Oggetto: Nuovo Liceo LEVI di Montebelluna (Treviso) - Illuminazione naturale delle aule.

Verifica dell'ammontare dell'illuminazione naturale dei vani presenti nel nuovo Liceo Levi di Montebelluna, ai sensi delle norme vigenti.

SCHEMI DI VERIFICA DELLA PERCENTUALE DI LUMINOSITA' NATURALE DEI VANI AL PIANO TERRA, E PRIMO (SEZIONI VERTICALI)

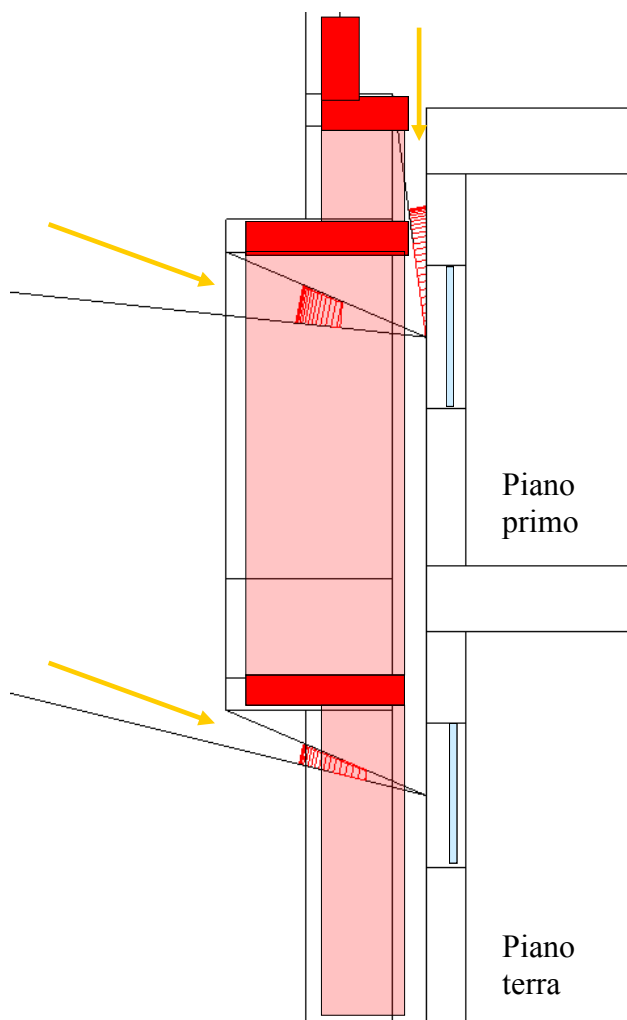
La luce naturale che può entrare nelle aule poste al **piano primo**, a causa della presenza di importanti setti schermanti orizzontali e verticali fissi e opachi in calcestruzzo e delle parti di fabbricato antistanti, non supera il 35% circa di quella minima prescritta dalle norme.

La luce naturale che può entrare nelle aule poste al **piano terra**, a causa della presenza di importanti setti schermanti orizzontali e verticali fissi e opachi in calcestruzzo e delle parti di fabbricato antistanti, non supera il 15% circa di quella minima prescritta dalle norme.

Sempre secondo i calcoli da me effettuati, la demolizione integrale dei citati setti murari verticali e orizzontali in calcestruzzo ricondurrebbe il valore della luminosità naturale a disposizione delle aule, oltre i valori minimi di legge.

SCHEMA DI VERIFICA DELLA PERCENTUALE DI LUMINOSITA' NATURALE DEI VANI AL PIANO SECONDO (SEZIONI VERTICALI)

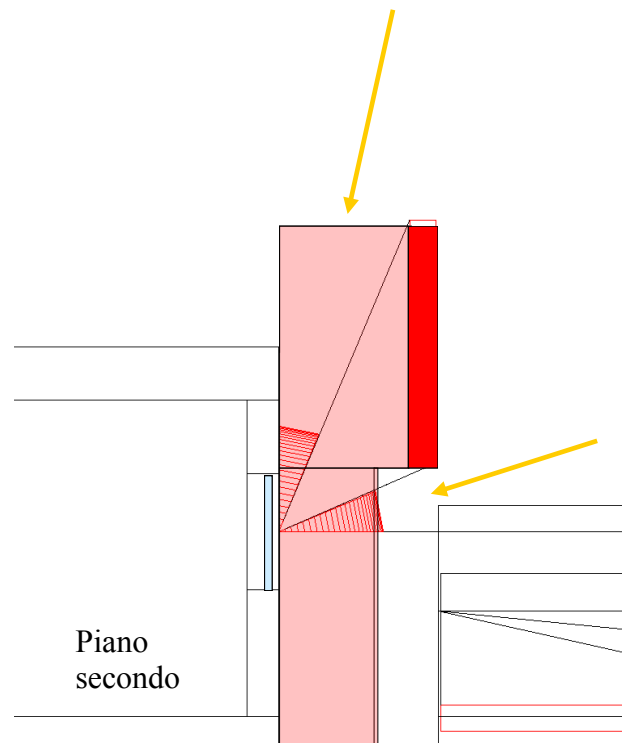
La luce naturale che può entrare nelle aule poste al **piano secondo**, a causa della presenza di importanti setti schermanti orizzontali e verticali fissi e opachi in calcestruzzo, non supera il 65% circa di quella minima prescritta dalle norme.
